改善箇所説明図

基準不適合の内容

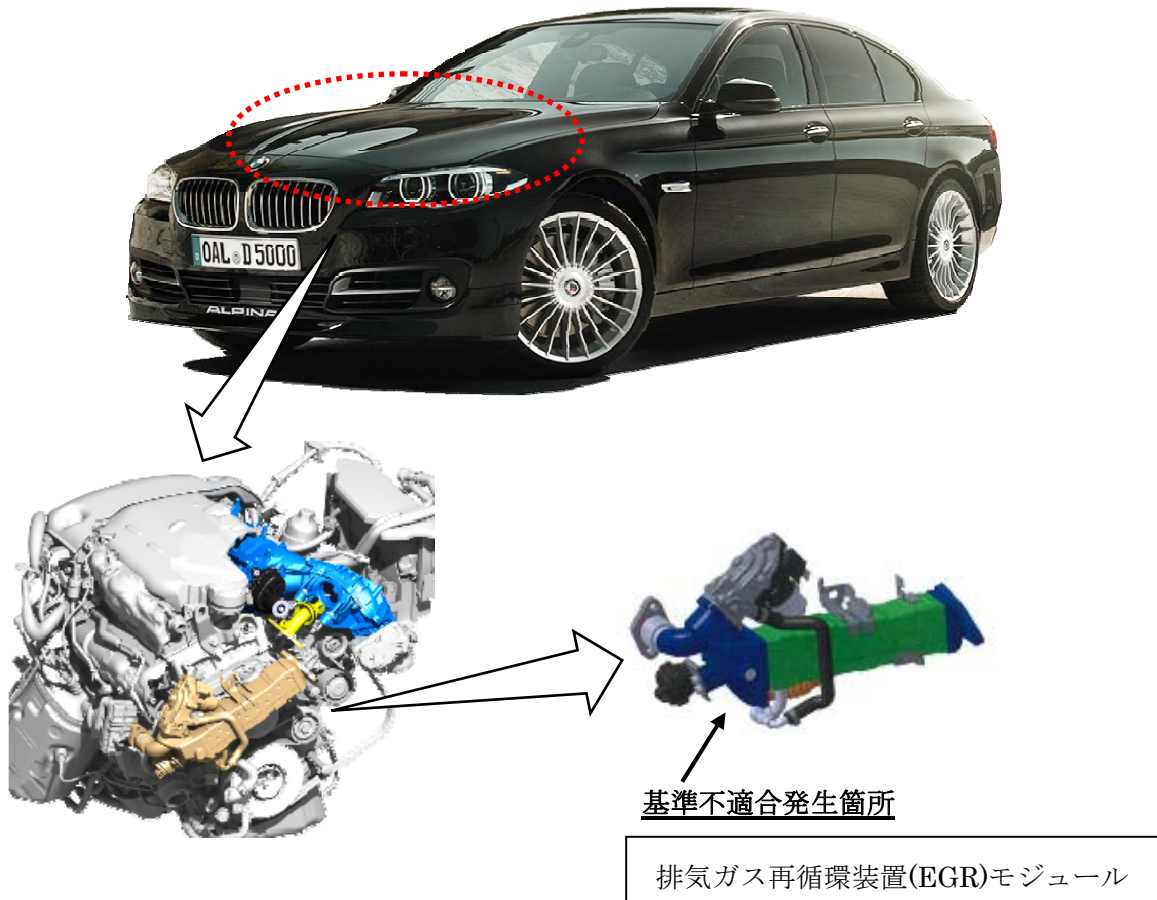
ディーゼルエンジンの排気ガス再循環装置（EGR）モジュールにおいて、排気ガス冷却装置の耐久性が不十分であるため、冷却水が漏れるものがある。
そのため、排気ガスに含まれる煤が冷却水と混合して排気ガス再循環装置（EGR）モジュールの内部に堆積し、高温になった堆積物がインテークマニホールドに流入し付着して、インテークマニホールドが溶損すると、エンジン出力が低下するとともに、エンジン警告灯が点灯し、最悪の場合、火災に至るおそれがある。

全車両、排気ガス再循環装置（EGR）モジュールを対策品に交換する。
なお、当該モジュールに不具合がある場合には、インテークマニホールドを新品に交換する。

識別：左フロントドア ロアヒンジ取り付けボルト（下側）の頭に白ペンを塗布する。
